ウラン濃縮加工施設 設工認申請書における誤記について

当社ウラン濃縮加工施設の使用前事業者検査に向けた準備作業において、新規制基準に係る設工認申請書（第 4 回設工認申請（令和 3 年 7 月 26 日付け原規規発第 2107268 号）及び第 5 回設工認申請（令和 4 年 2 月 4 日付け原規規発第 2202048 号））の仕様表の一部に誤記が確認され、記載の適正化が必要であると判明したことから、軽微変更届の対応をさせて頂きたい。

図-1-2-14 UF₆処理設備 (2号廃品回収槽) インターロック (廃品ガス移送ヘッダ配管圧力異常上昇によるガス移送停止のインターロック)

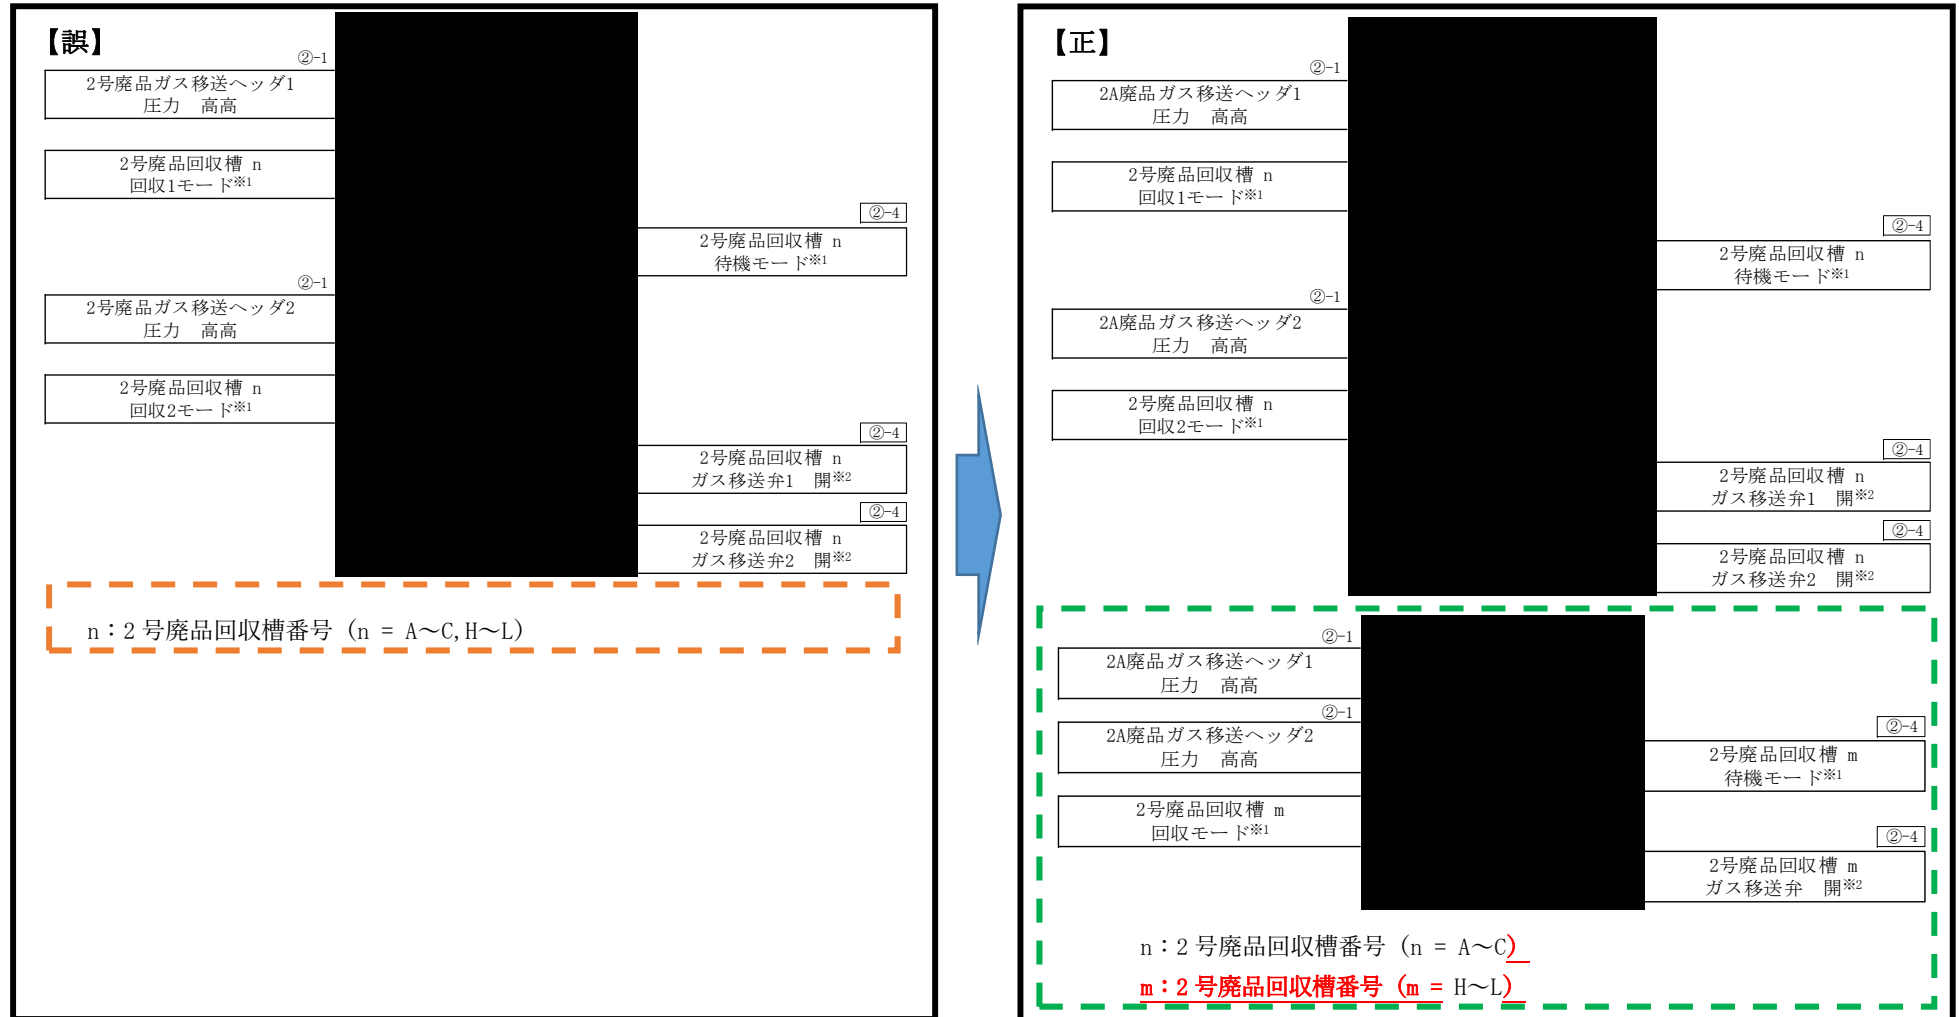
2号廃品回収槽 A~C と H~L で、運転モードが異なり、電気信号図を書き分ける必要があったため、記載を適正化する。

図-1-2-15 UF₆処理設備 (2号廃品回収槽) インターロック (重量異常高による過充填防止のインターロック)

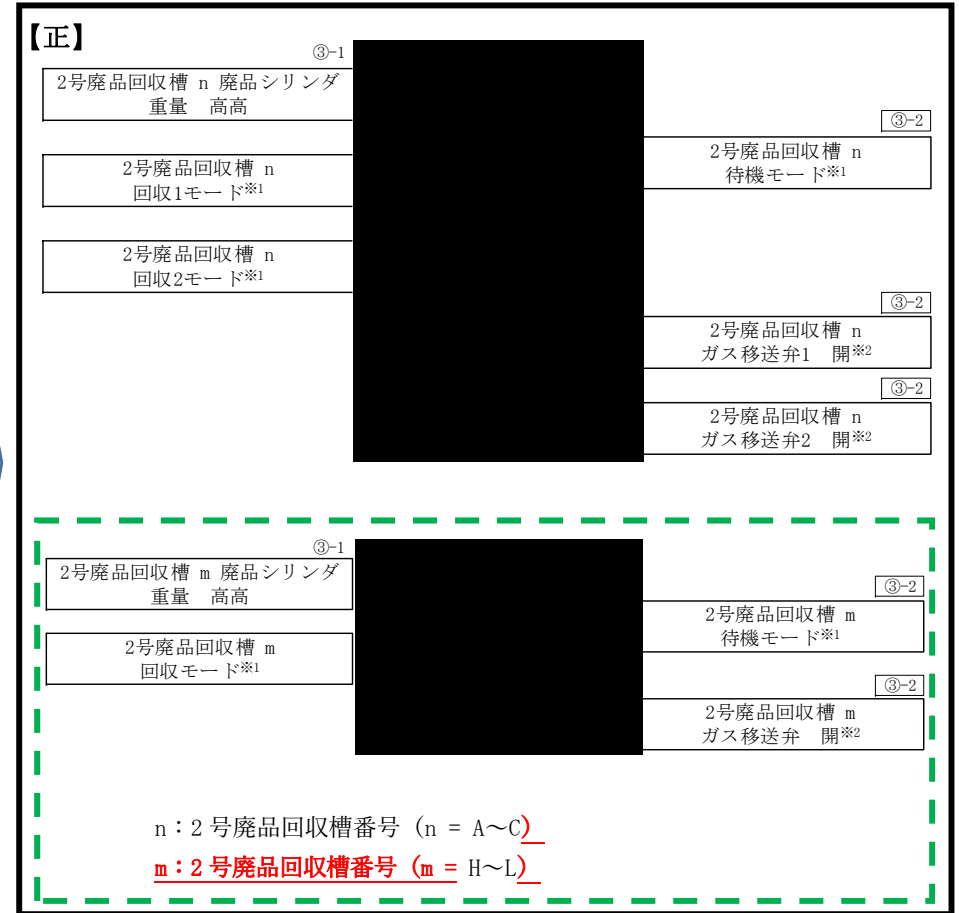
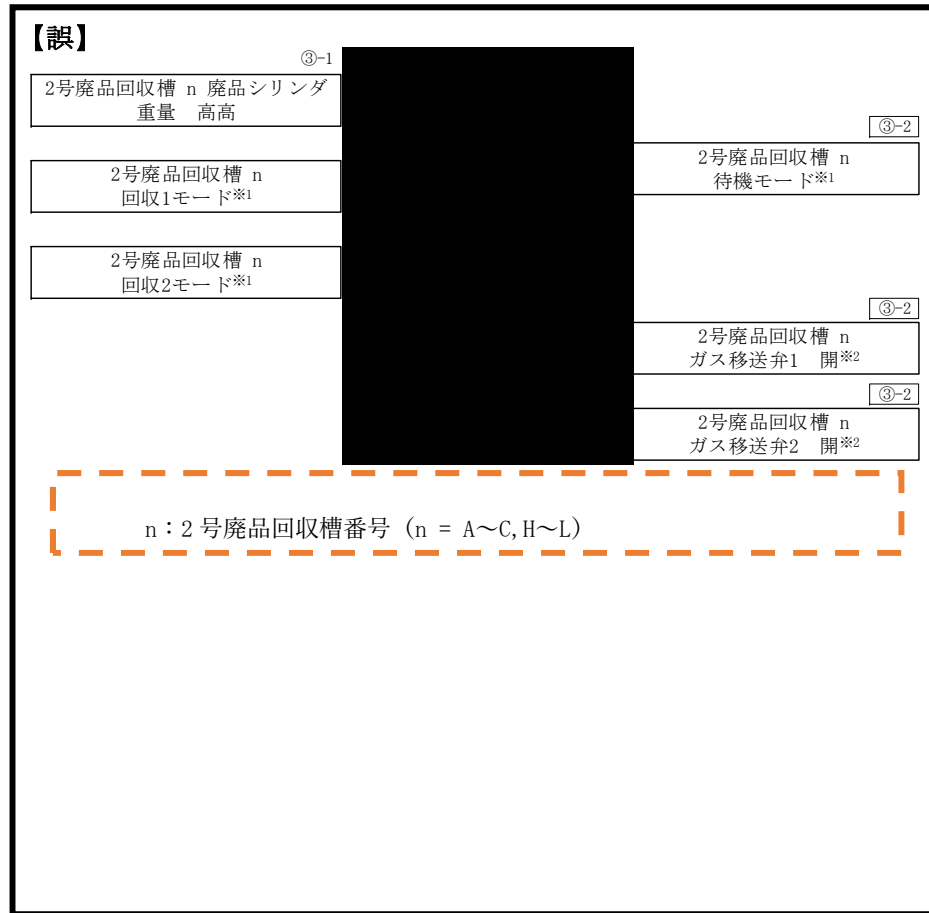
2号廃品回収槽 A~C と H~L で、運転モードが異なり、電気信号図を書き分ける必要があったため、記載を適正化する。

図 1.1.5 均質・ブレンディング設備 系統概略図「均質パージ系統 (コールドトラップ廻り)」

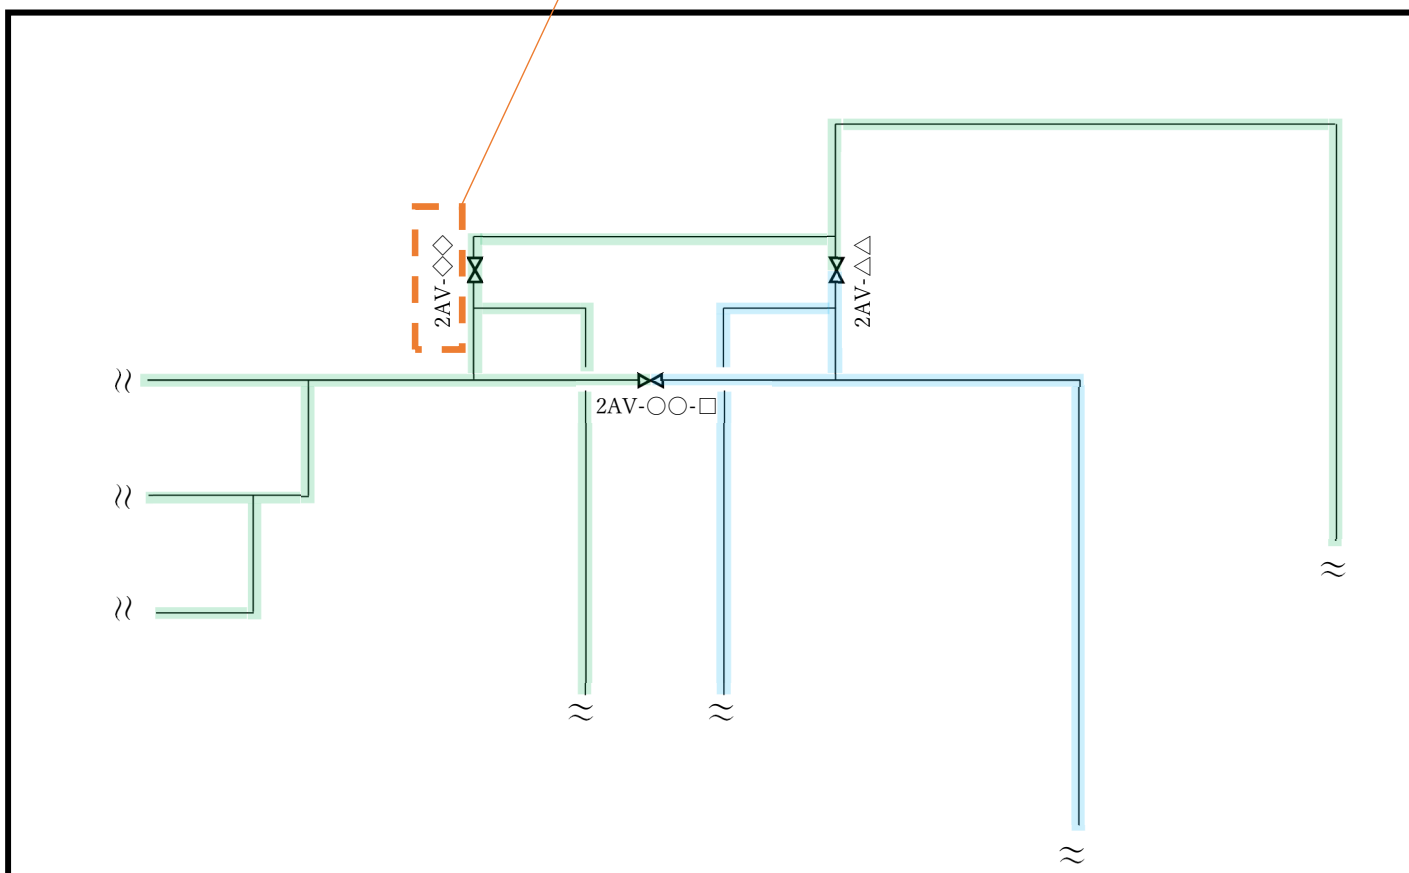
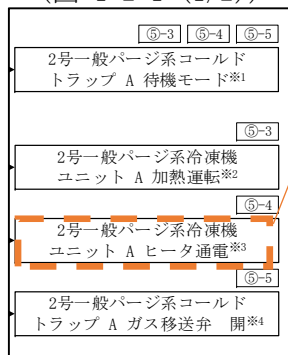
誤記 11 系統図内 弁名称の記載の誤記

【誤】
2AV-◇◇

【正】
2WV-◇◇

(図-1-2-1 (1/2))

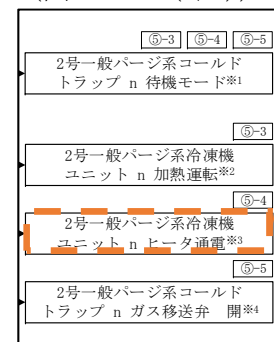
【誤】
2号一般パージ系冷凍機
ユニット A ヒータ通電*3

【正】
2号一般パージ系コールド
トラップ A 胴廻り ヒータ通電*3

(図-1-2-1 (2/2))

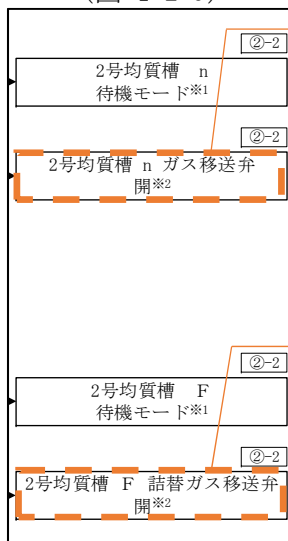
【誤】
2号一般パージ系冷凍機
ユニット n ヒータ通電*3

【正】
2号一般パージ系コールド
トラップ n 胴廻り ヒータ通電*3

(図-1-2-9)

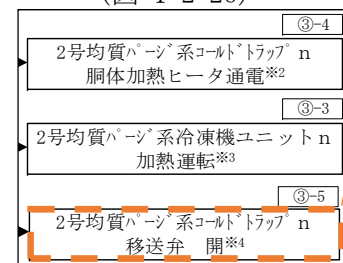
【誤】
2号均質槽 n ガス移送弁
開*2

【誤】
2号均質槽 F 詰替ガス移送弁
開*2

【正】
2号均質槽 n 詰替ガス移送弁
開*2

【正】
2号均質槽 F ガス移送弁
開*2

図-1-2-7(3/3) 均質・ブレンド設備 インターロック (2号原料シリンダ槽) (UF₆シリンダ類交換時の誤操作防止のインターロック)

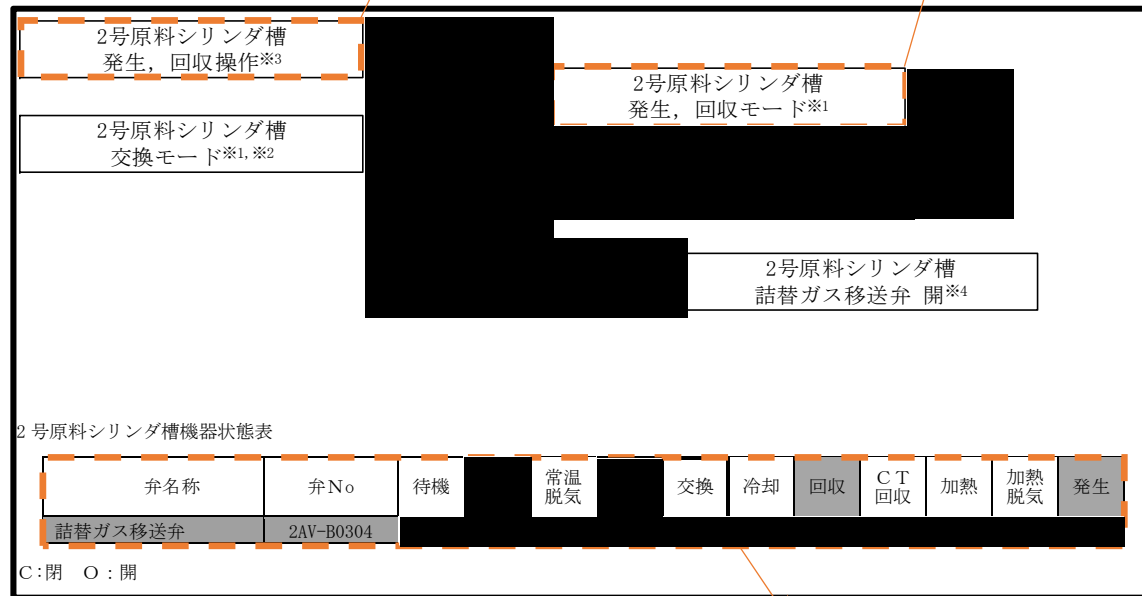
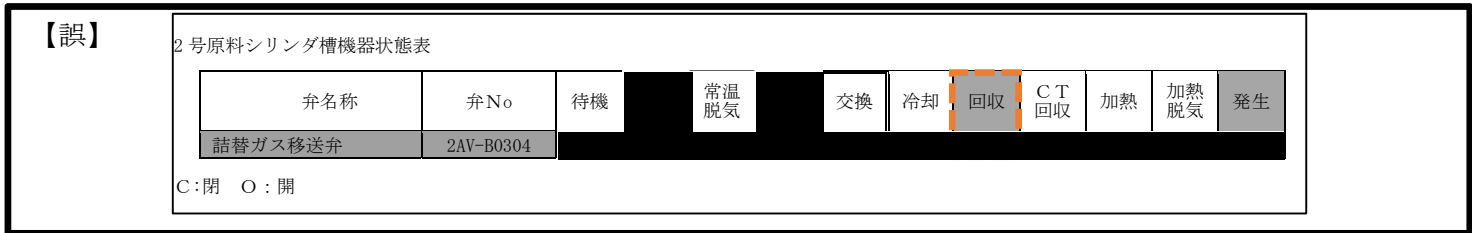
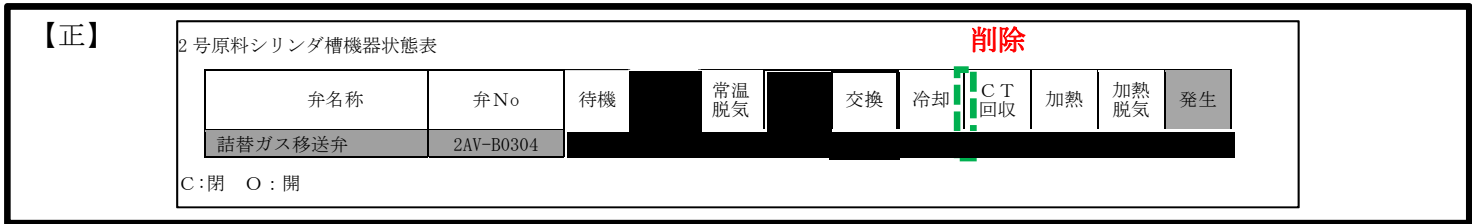
【誤】
2号原料シリンダ槽
発生, 回収操作^{※3}

【誤】
2号原料シリンダ槽
発生, 回収モード^{※1}

当該機器状態表で記載不要な回収モードの記載を削除する。

【正】
2号原料シリンダ槽
発生操作^{※3}

【正】
2号原料シリンダ槽
発生モード^{※1}

図-1-2-11 均質・ブレンディング設備 インターロック (2号製品シリンダ槽F) (圧力異常高又は温度異常高による加熱停止のインターロック)

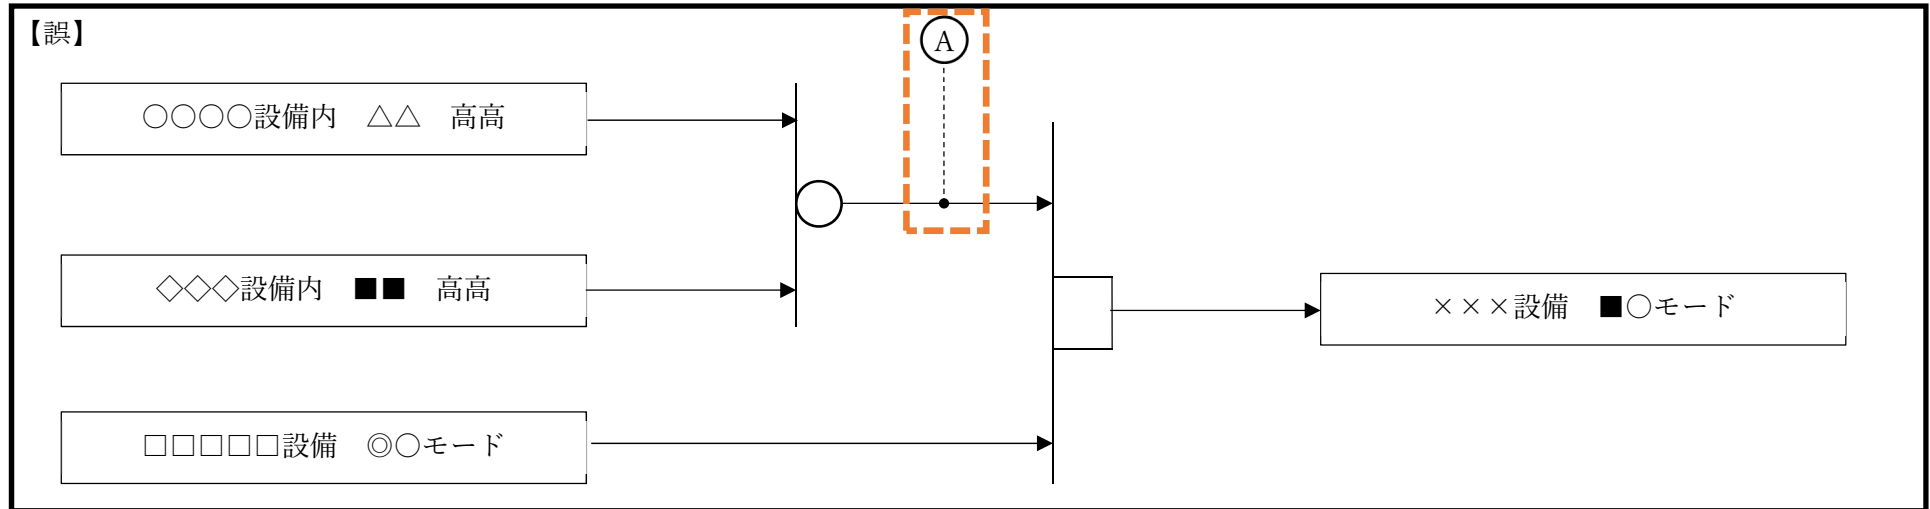
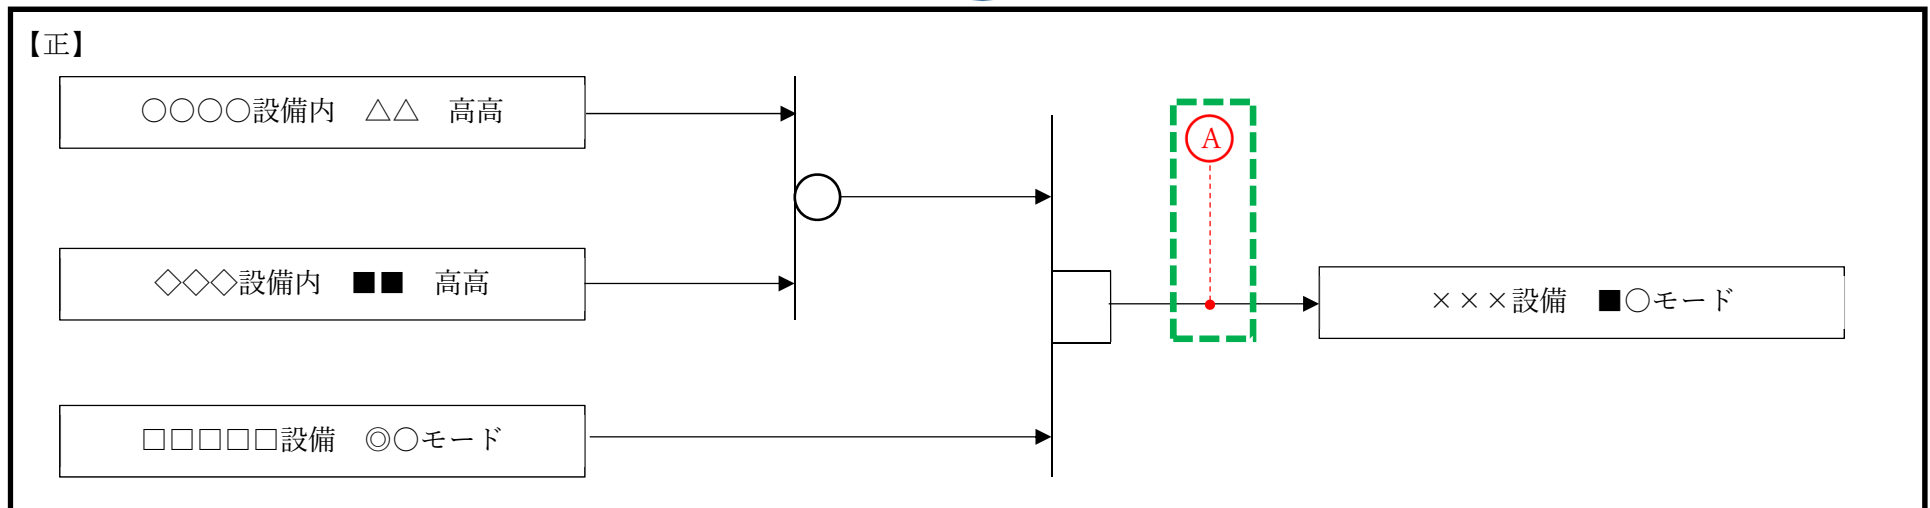
警報表示位置を誤っていたため、記載を適正化する。

図-1 (1/17~11/17、13/17~17/17) ページング装置 配置概略図

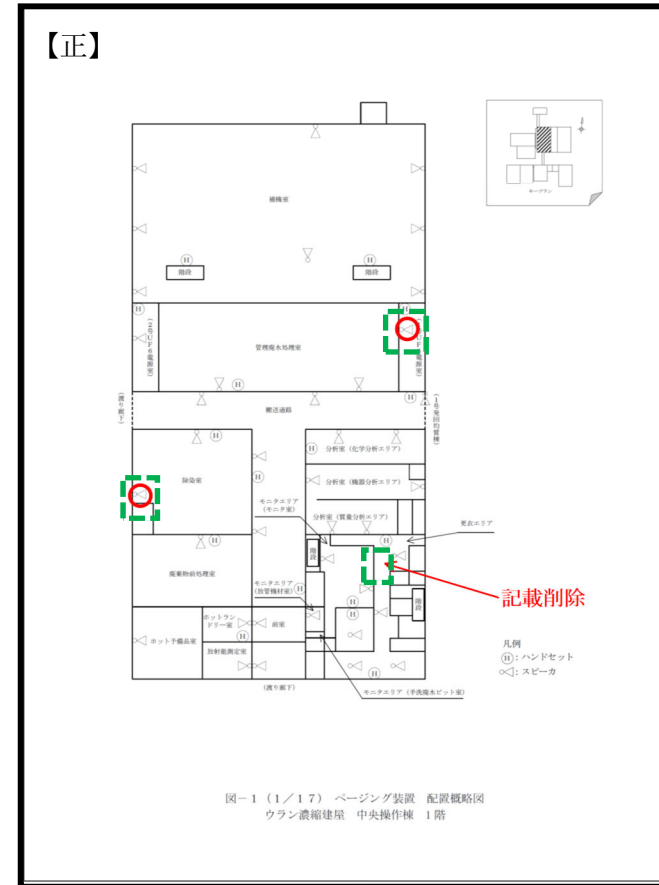
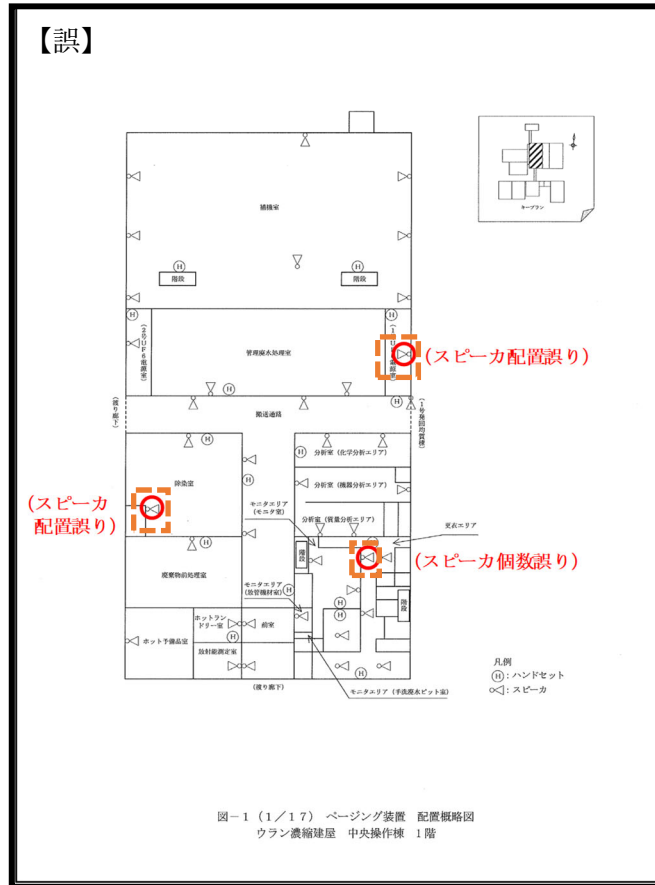
誤記 15 ページング装置の配置の誤り

- スピーカの配置及び個数の記載に誤りがあるため、記載を適正化する。
- ハンドセットの配置の記載に誤りがあるため、記載を適正化する。

図 2.2.1 貯蔵設備 機器配置概略図 (1 / 5) (A ウラン貯蔵室)

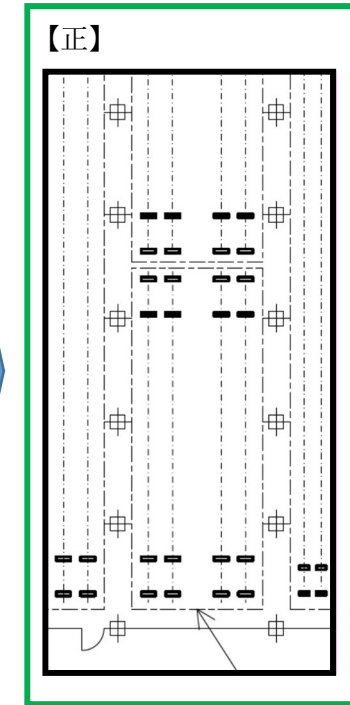
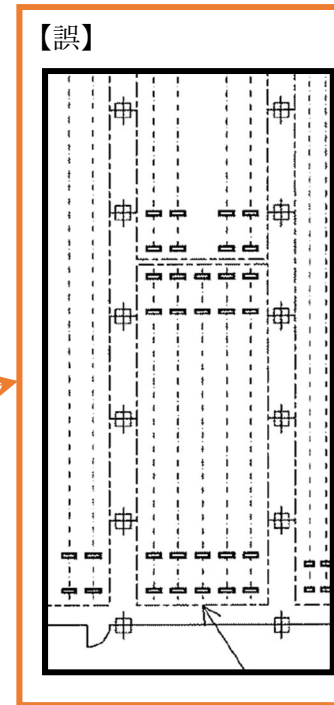
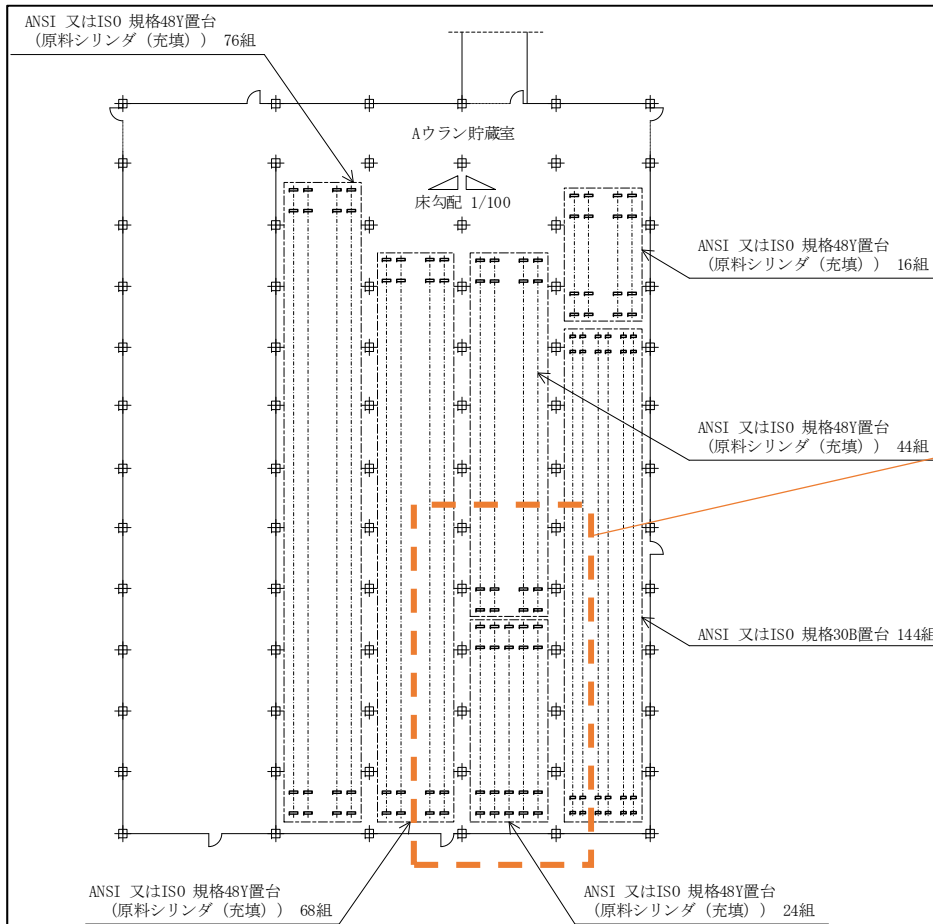
誤記 16 置台の配列の誤り

置台の配列の記載に誤りがあるため、記載を適正化する。
(誤：5列、正：4列)
